设计修改通知单

建设单位	福建华平隆锦新材料有限公司数字化智能纺纱车间		主送单位			
工程名称	福建华平隆锦新材料有限公司		抄送单位			
工程编号			修改日期	2025.11.06		
更改理由	1. 原设计图纸错、漏、碰、缺的更正。 2. 原设计计算的更正。 3. 原构造设计的改进或完善。 4. 其它工种设计人员要求配合更改。 5. 地质条件与原资料有出入造成的修改。 6. 建设单位要求更改。 7. 施工单位要求更改。 8. 货源供应情况的变化。 9. 施工条件变化。					
变更内容	1. 因场地高挡墙位置离1#厂房较近，出于消防安全考虑，1#厂房整体下移2.4米； 2. 因1#厂房下移后，1#、2#厂房之间消防通道宽度不足，为满足消防距离缩小2#厂房长度由197.2米调整为194.8米，面积相应调整，占地面积由25284.76平方米改为24881.96平方米，建筑面积由25284.76平方米改为24881.96平方米，计容面积由50569.52平方米改为49763.92平方米；经复核2#厂房规划高度为10.55m； 3. 为满足规划指标要求，扩大9#厂房屋面层，面积由238.04平方米增加至768.92平方米，原建筑面积23947.08平方米改为24477.96平方米，原计容面积23947.08平方米改为24477.96平方米； 4. 因节省土方量开挖，整个厂区的室外高程及所有建筑的室内高程均提升0.6米； 5. 为方便屋面排水，原双坡改为四坡，1#厂房由规划高度由13.35米改为11.35米； 变更后经济指标如下：建筑总占地面积68517.3平方米改为68114.51平方米； 总建筑面积102053.88平方米改为102181.96平方米； 地上建筑面积102053.88平方米改为102181.96平方米； 计容面积158782.62平方米改为158507.90平方米； 建筑系数62.54%改为62.17%；建筑容积率1.45改为1.446； 附件：1、总平面图 2、2#厂房单体图 3、9#厂房单体图 4、1#厂房立面图、剖面图					
		福建省工程勘察设计图纸专用章 福建中恒华筑建设设计有限公司 范围：建筑行业 资质等级：甲级 证号：A135011707 有效期至：2028年12月22日		中华人民共和国一级注册建筑师 姓名：徐依水 注册号：3501170-008 有效期：至2026年3月

数字化智能纺纱车间

总平面图

——一层平面图

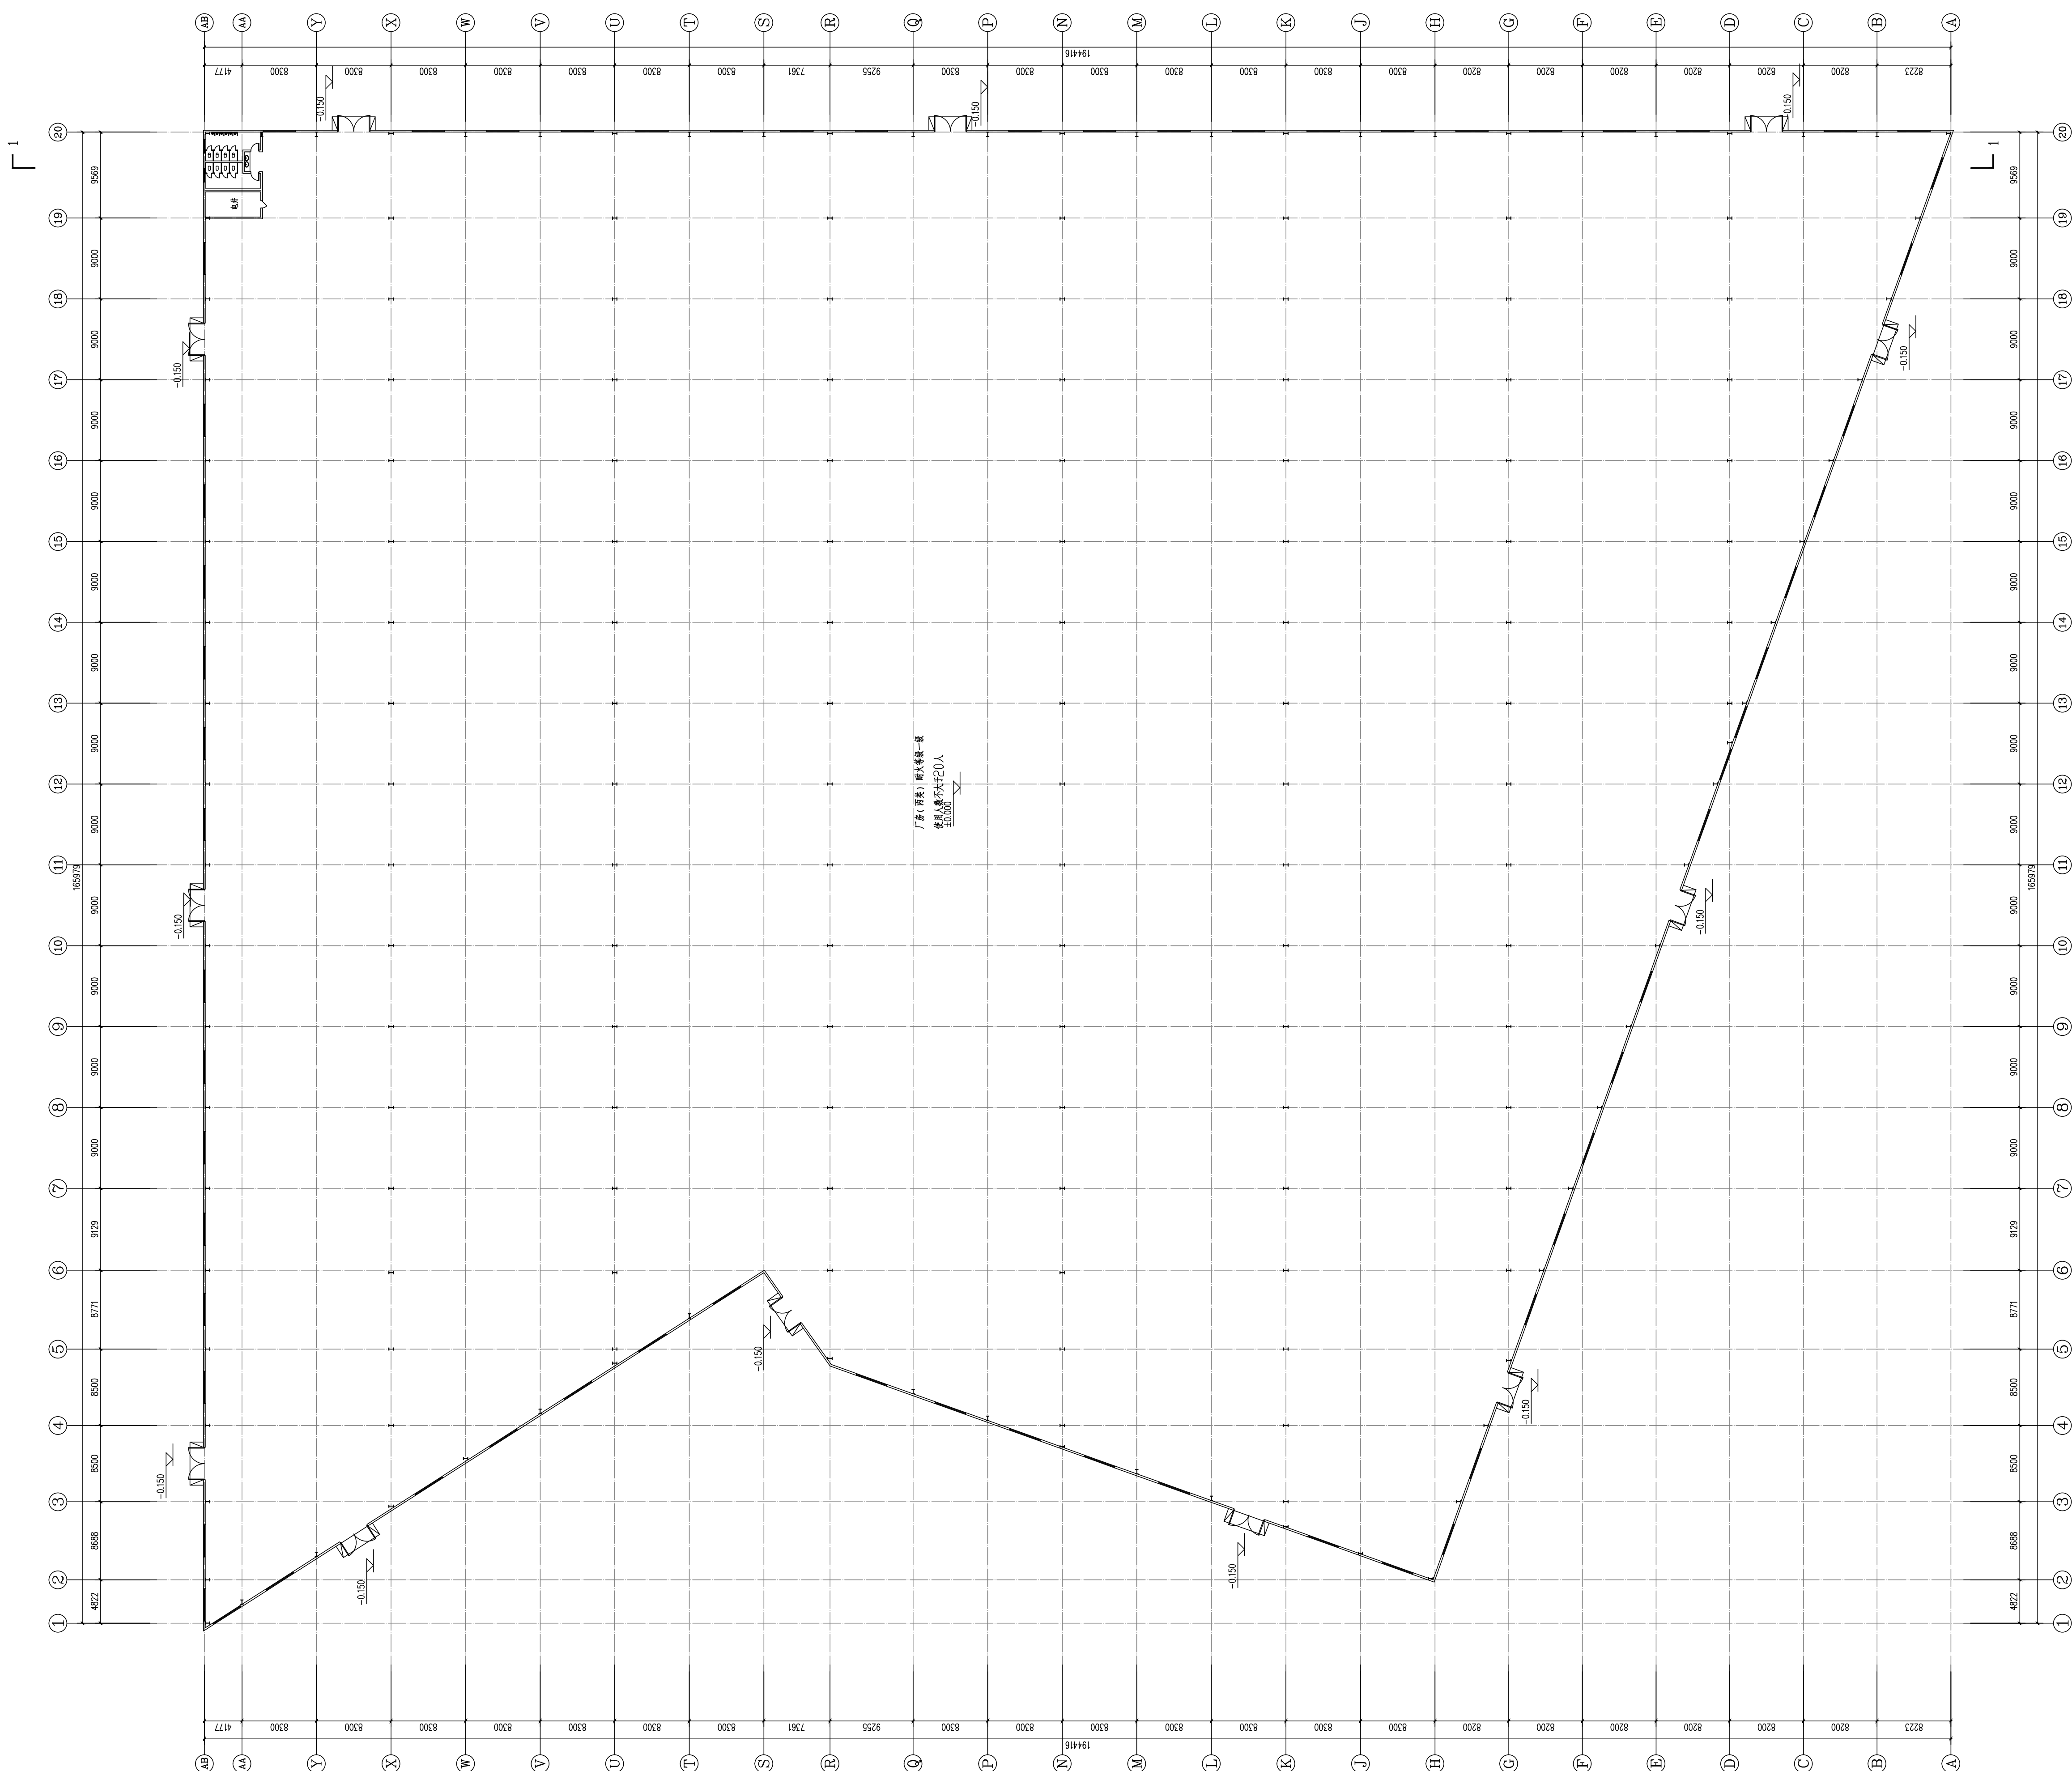
1. ~~1.10M~~ 24881.96M?
